**AVIS RELATIF À LA PROTECTION
CONTRE LES EVENTUELS EFFETS NOCIFS ET NUISANCES
PROVOQUÉS PAR LES RAYONNEMENTS NON IONISANTS
GÉNÉRÉS PAR DES ANTENNES ÉMETTRICES STATIONNAIRES**

Commune : QUIEVRAIN - Exploitant : ORANGE

Rapport n° 570 / 2024

Figure 1 : Vue en plan des lieux de séjour et des points de contrôle

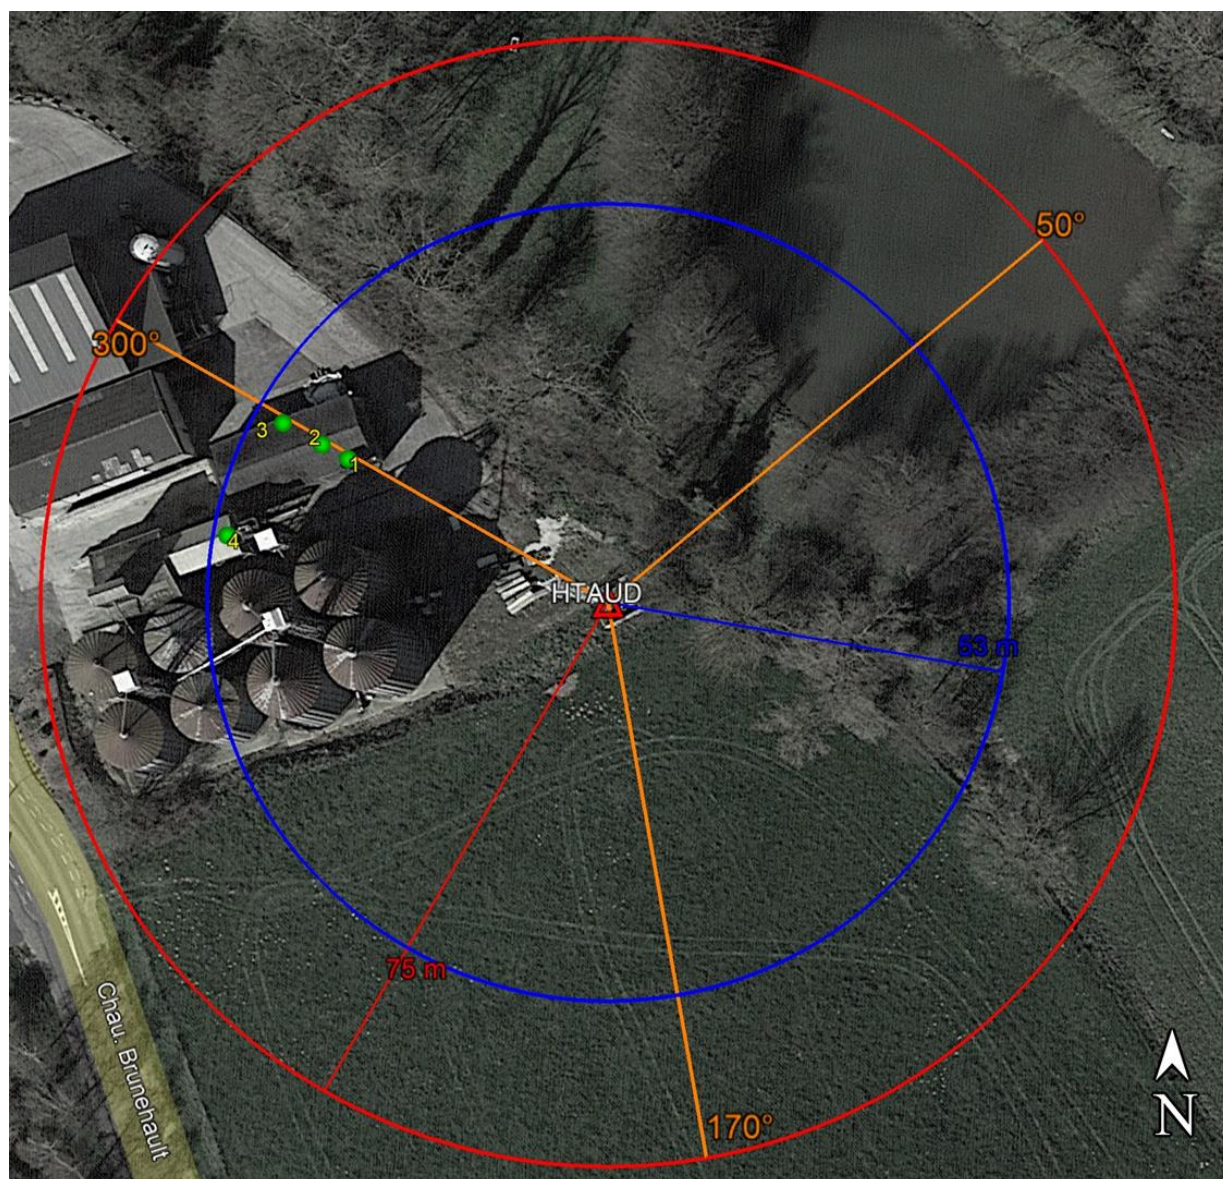
Les fréquences d'émission, la puissance rayonnée par chacune des antennes et leur gain permettent de déterminer le rayon de la zone à analyser. Tout dépassement de la limite par installation est exclu en dehors de cette zone. Le tableau 2 reprend les 35 LS² pour lesquels l'indice d'exposition est le plus élevé. Les différentes colonnes indiquent :

- le numéro du point de contrôle repris sur un des plans de la figure 1;
- le numéro du LS dans lequel se trouve le point de contrôle de la 1^{ère} colonne ;
- l'atténuation d'obstacle prise en compte pour le calcul de l'indice d'exposition dans le LS ;
- le résultat du calcul de l'indice d'exposition.

N° point de contrôle	LS	Atténuation (dB)	Indice d'exposition relatif à la limite par installation IE_i
4	LS4	3,0	0,032
2	LS1	3,0	0,029
3	LS1	3,0	0,026
1	LS1	3,0	0,024

En ce qui concerne les antennes de l'installation mentionnées dans le tableau 1, la distance maximale à laquelle la limite pourrait être atteinte, à l'extérieur, est égale à 74,7 m. S'il n'y a pas de LS à une distance inférieure, les antennes respectent forcément la limite d'immission.

Dans le cas des LS situés à l'intérieur des bâtiments, une atténuation d'obstacle est prise en compte et il en résulte que la distance maximale à laquelle la limite pourrait être atteinte se réduit à 52,9 m.

Les résultats de l'évaluation décrite au paragraphe 4 indiquent que les antennes émettrices stationnaires de l'installation faisant l'objet du présent avis ne produisent pas, dans un lieu de séjour, un rayonnement électromagnétique maximum supérieur aux limites fixées à l'article 4 du décret.

En conclusion, les antennes émettrices stationnaires faisant partie de l'installation référencée dans le paragraphe 2 et dont les caractéristiques techniques sont résumées dans le tableau 1 **respectent les limites d'immission** fixées à l'article 4 du décret du 8 décembre 2022 (M.B. du 16.12.2022) modifiant le décret du 3 avril 2009 relatif à la protection contre les éventuels effets nocifs et nuisances provoqués par les rayonnements non ionisants générés par des antennes émettrices stationnaires.
